**Avis délibéré de l'Autorité environnementale
sur l'aménagement de la zone grande
industrie n°2 (ZGI 2) à Saint-Georges-sur-l'Aa,
Bourbourg et Craywick (59)**

n°Ae : 2023-23

Avis délibéré n° 2023-23 adopté lors de la séance du 22 juin 2023

Figure 2 : Master plan à dix ans du port de Dunkerque (Source : projet stratégique 2020-2024)

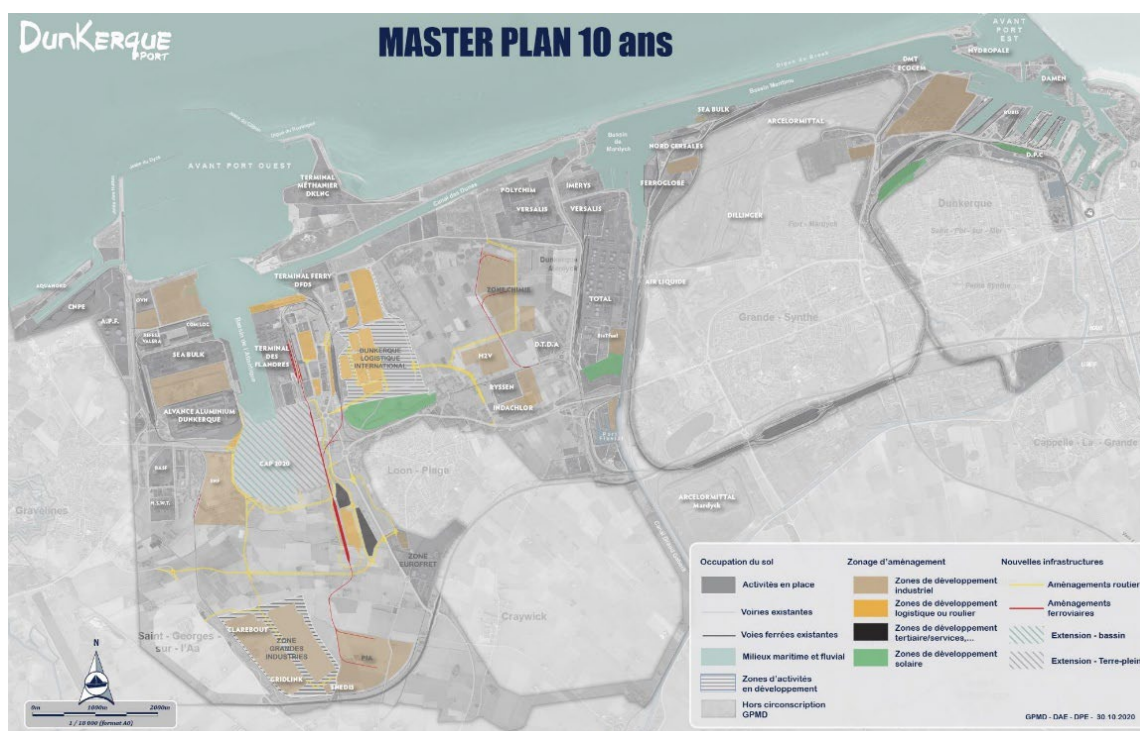
Les rapporteurs se sont également interrogés sur le positionnement de l'emprise, au sein du port Ouest de Dunkerque : celle du projet « PIA » (voir figure 2 page 5), identifié seulement à un stade d'étude dans le projet stratégique 2020-2024 du GPMD, jouxte la ZGI alors que la ZGI 2 est positionnée le long de l'autoroute et de la RN 316. Il a été indiqué aux rapporteurs, lors de leur visite, que ceci avait pour objectif de laisser le plus de marges de manœuvre à chacune des *gigafactories* des deux zones, anticipant dès lors, en cas de réalisation de CAP 2020, l'artificialisation de l'ensemble du port Ouest de Dunkerque. Ce choix n'est pas explicite dans le dossier et le positionnement de ZGI 2 au sein du port Ouest ne fait pas l'objet d'une analyse de variantes. Ni le projet stratégique, ni l'étude d'impact ne tiennent compte des effets indirects du positionnement de la ZGI 2, notamment en termes d'artificialisation.

Figure 7 : Localisation des mesures compensatoires du projet ZGI 2 (Source : dossier)

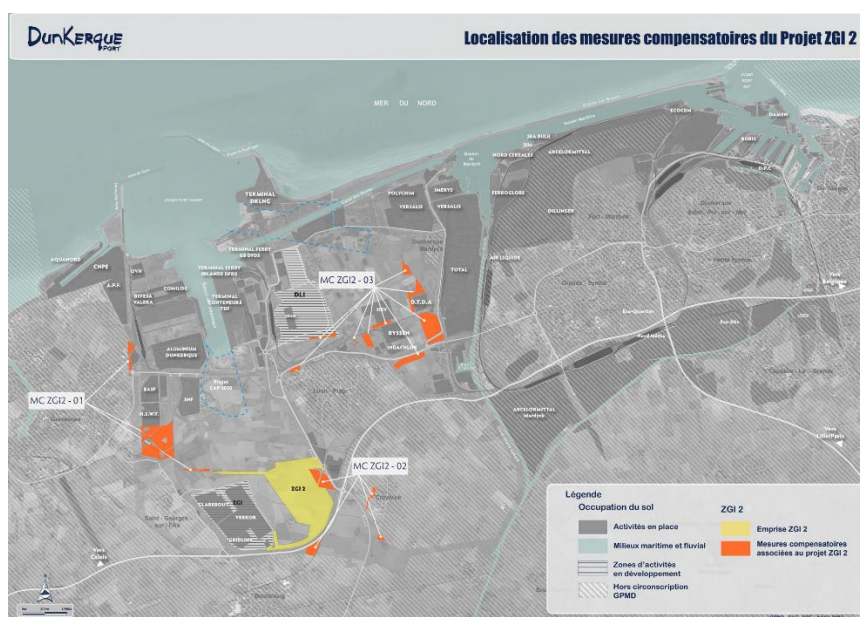
Elles sont complétées par une mesure d'accompagnement « *Vers un projet territorial d'agriculture et biodiversité* » sur une surface de 17,8 ha, sans objectif environnemental précis.

En réponse à la demande de compléments, le dossier comporte un tableau de correspondance entre les fonctionnalités détruites et les objectifs des mesures de compensation. Les mesures de compensation présentent des limites similaires à celles relevées dans le dossier CAP 2020, notamment l'absence de précision sur les objectifs des mesures de gestion et un objectif de création de « prairies humides » imprécis en termes de fonctionnalités. Le tableau de correspondance peut néanmoins être interprété comme un objectif de résultat à atteindre avec les mesures proposées²⁷.
